東海第二発電所

工事計画認可申請に係る論点整理について (コメント回答)

平成30年6月27日

日本原子力発電株式会社

図3 実証試験時のY方向のフーリエスペクトル

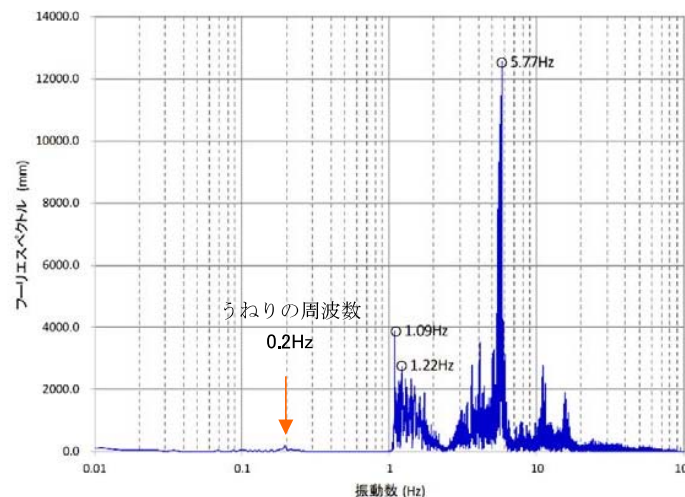
1. 実証試験結果のうち、鉛直方向に長周期のうねりが出る原因について、3方向同時加振時に出て、鉛直加振で出ないことを踏まえて、合理的に説明できる根拠を示した上で特定すること

その結果、卓越周波数に3つのピーク(1.09Hz, 1.22Hz, 5.77Hz)を確認した。

表1に実証試験時の入力地震動における卓越振動数、図3に実証試験時のY方向フーリエスペクトル図を示す。

実証試験用入力波からはうねりの周波数0.2Hzは確認できなかった。

図4 実証試験結果と実機モデルとの比較

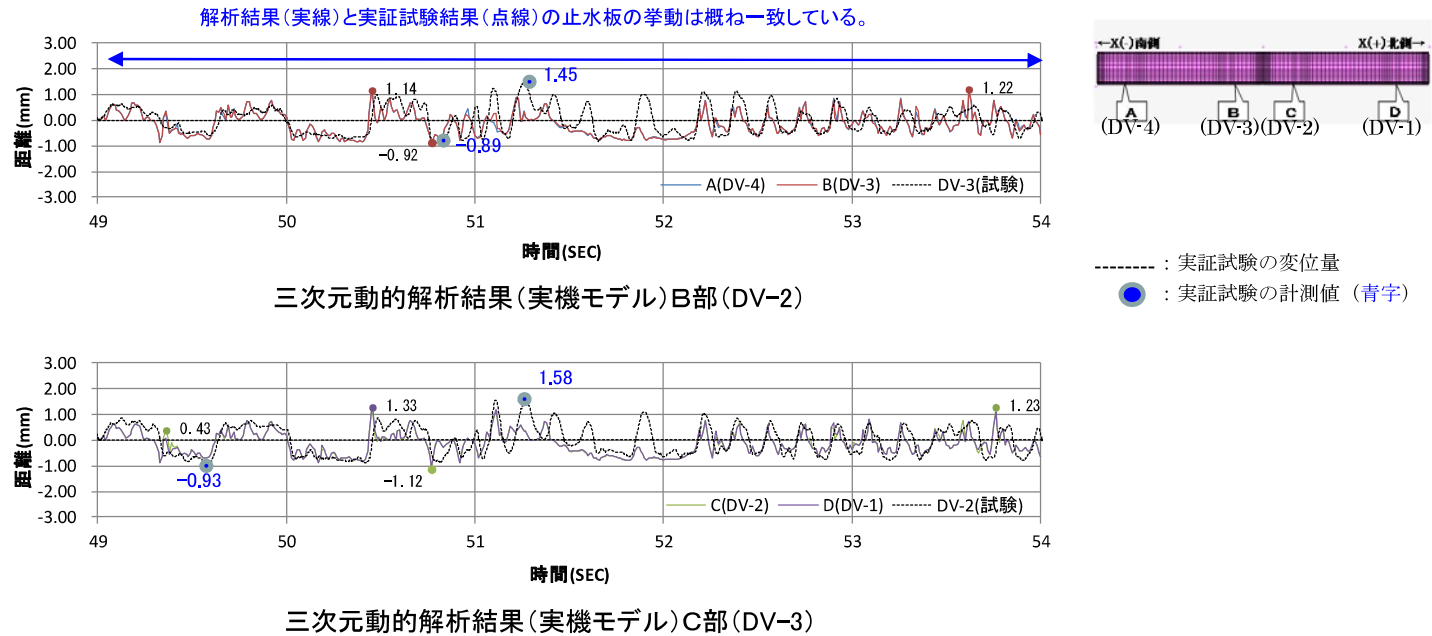
2. 実機解析を工認に適用することも踏まえ、解析の信頼性を示すこと

実証試験(フィルタリング後)と実際の試験装置の隙間(4mm)の3方向同時加振後の結果について比較した。その結果, 実証試験における結果と実際の試験装置の隙間(4mm)の方の浮き上がり量の差が僅かであり, 非常によく似た結果が得られた。浮き上がりに対して解析モデルの信頼性が向上した結果が得られた。(図4)

図1 1次止水機構の工事認可申請書作成フロー

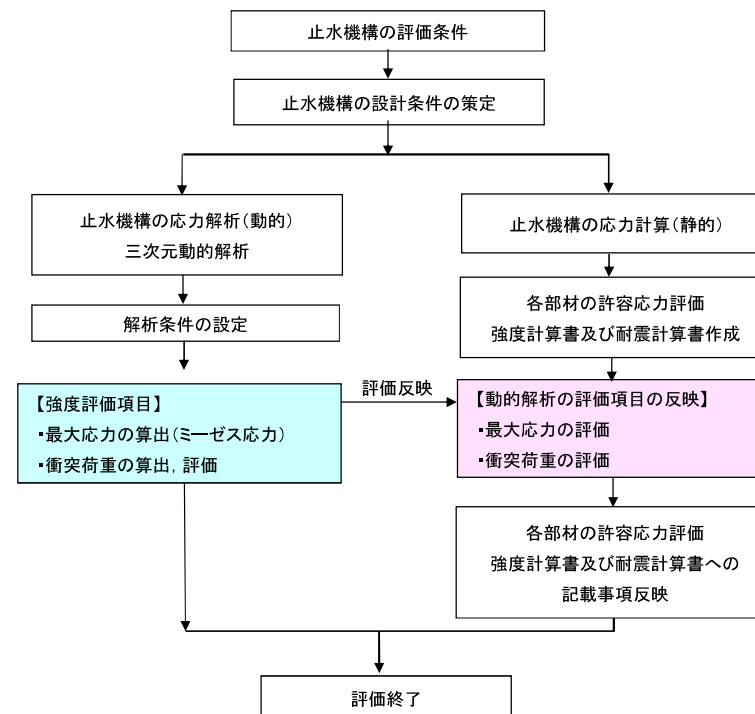
3. 実証試験結果を踏まえて解析にフィードバックする項目はないか、応力評価において実証試験と解析の違いを考慮する必要がないか検討すること。
4. 試験結果と実証試験モデル結果の差が浸水防止機能に影響を及ぼすか否かを分析し、今後設計への反映の有無を示すこと。

三次元動的解析の実機モデルが実証試験と同じ止水板の挙動をすることを確認したため、三次元動的解析モデルの信頼性は高く、地震時における浸水防止機能に影響を与えることのないことが確認できた。

実機設計については、静的荷重による強度計算、耐震計算を実施し、動的な評価として三次元動的解析による解析結果を設計へ反映する。解析結果を適切に設計に反映することで設備の信頼性を高める。

図1に1次止水機構の工事認可申請書作成フローを示す。

基礎スラブの実験に基づく荒川mean式の裕度

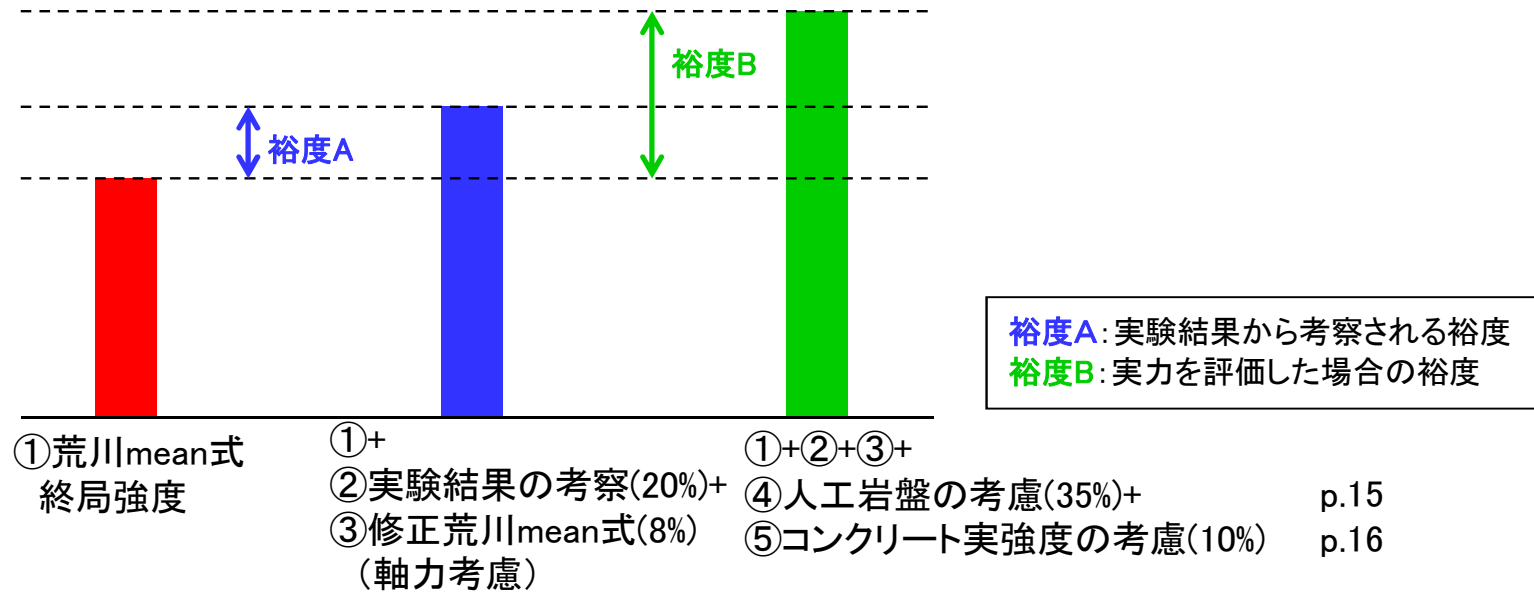
許容限界としてせん断終局強度を適用することの妥当性について、今回の工認と東二建設時の設計クライテリア、他サイトSクラスの設計クライテリアを比較し、再整理すること。

荒川mean式は梁の実験結果から規定されているが、板状の部材の場合はより裕度が高いと考えられる。	RC基礎スラブの面外せん断耐力に関する実験から、実機の各種パラメータを考慮した考察	20%程度の裕度	p.12
基礎スラブは軸力が作用しているが、荒川mean式は軸力による耐力増分が考慮されていない。	基礎スラブの軸力を考慮した場合(修正荒川mean式)の考察	+	
		9%程度の裕度	p.14
荒川mean式の実験結果から考察される裕度		30%程度の裕度

基礎盤の耐力は荒川mean式に対し1.2倍程度の裕度がある。

調査孔と液状化強度試験箇所 (du層)

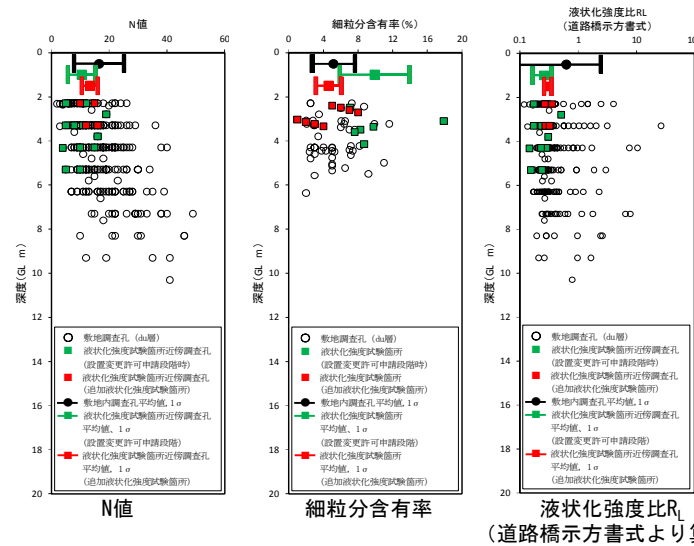
1. 液状化強度試験データの信頼性（代表性及び網羅性）の確認が必要である【第481回審査会合（平成29年6月29日）】
2. 施設毎の液状化影響検討方針において、使用済燃料乾式貯蔵建屋を個別の評価対象とした根拠（他の建屋を除外した理由も含む）及び地盤改良の有無について説明すること【第562回審査会合（平成30年4月5日）】

- du層の追加液状化強度試験結果は, 設置変更許可申請段階で示した原地盤のFLIP解析用液状化強度特性 (-1σ) よりも大きいことから設置変更許可申請段階で示したFLIP解析用液状化強度特性 (-1σ) は, 代表性を有することを確認した。
- 敷地に存在しない豊浦標準砂のFLIP解析用液状化強度特性は, 原地盤のdu層の液状化強度試験結果よりも十分に小さいことを確認した。
